## 正誤表

対象カタログは「つばきケーブルベヤ Catalog6」2012年12月1日発行 Bulletin No.12162  
で、該当頁は193頁です。

### 1. 形状・寸法変更の内容

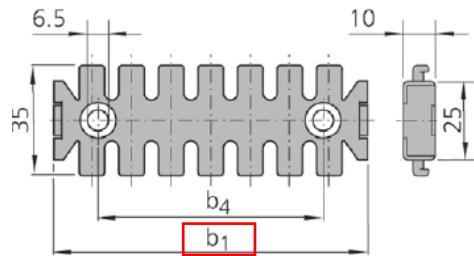
商品コード	形 番		$b_1$ mm	t mm	新仕様での 弊社出荷開始予定日
E312070	CL-COMB-B-50	従来仕様	50	5.5	2014年11月1日
		新仕様	43.2	7	
E312071	CL-COMB-B-65	従来仕様	65	5.5	2014年11月1日
		新仕様	60	7	
E312072	CL-COMB-B-70	従来仕様	70	5.5	2014年11月1日
		新仕様	63.2	7	
E312073	CL-COMB-B-90	従来仕様	90	5.5	2014年 9月22日※
		新仕様	83.2	7	
E312075	CL-COMB-B-115	従来仕様	115	5.5	2014年11月1日
		新仕様	108.2	7	
E312077	CL-COMB-B-140	従来仕様	140	5.5	2014年11月1日
		新仕様	135	7	
E312080	CL-COMB-B-165	従来仕様	165	5.5	2014年11月1日
		新仕様	160	7

※従来仕様での生産が不可能となってしまったため、急な変更で申し訳ございませんが、新仕様にて対応させていただきます。
